A la page 75 des anciens manuels du 520 ST, il est indiqué que le raccord de Pin 2 est destiné pour "Composite video". Ce signal était, à l'origine, destiné pour le 520 STM, qui n'apparaîtra pas sur le marché. Cela signifie que, dans le 520 ST, Pin 2 reste libre.

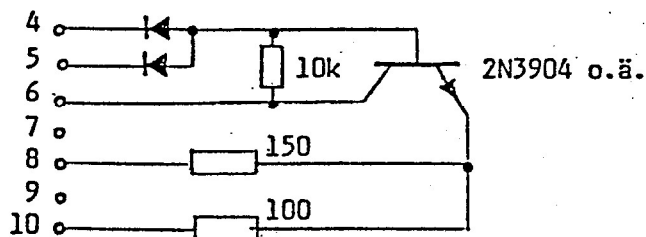
Dans le 260 ST et le 520 ST+ le "Composite Sync" est présent sur le Pin 2. On peut grâce à cela obtenir un "Upgrading" du 520 ST, et ce de la façon suivante:

A noter que dans le 260 ST, par rapport au 520 ST le raccord de Pin 8 à également été modifié. A partir de ce Pin par une résistance de 1,2 K Ohm, on obtient + 12V. Grâce à cela il est possible de raccorder le scart-cable livré avec la machine.
